○国土交通省告示第千百十三号

道路運送車両の保安基準第二章及び第三章の規定の適用関係の整理のため必要な事項を定める告示の一部を改正する告示

図2　種類1、1a及び1b（専ら乗用の用に供する自動車であって乗車定員が10人未満のもの及び貨物の運送の用に供する自動車であって車両総重量が3.5t以下のものに備える方向指示器のうち、その基準軸方向の見かけの表面の下縁の高さが地上750mm未満となるように取り付ける場合の当該方向指示器の基準軸を含む水平面より下方の最小角）：

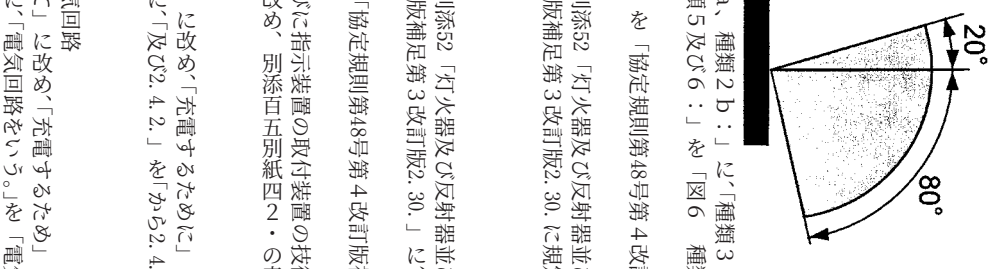
別添七十二1別紙1中「種類2a、種類2b：」を「図3　種類2a、種類2b：」に、「種類3：」を「図4　種類3：」に、「種類4：」を「図5　種類4：」に、「種類5及び6：」を「図6　種類5及び6：」に改める。
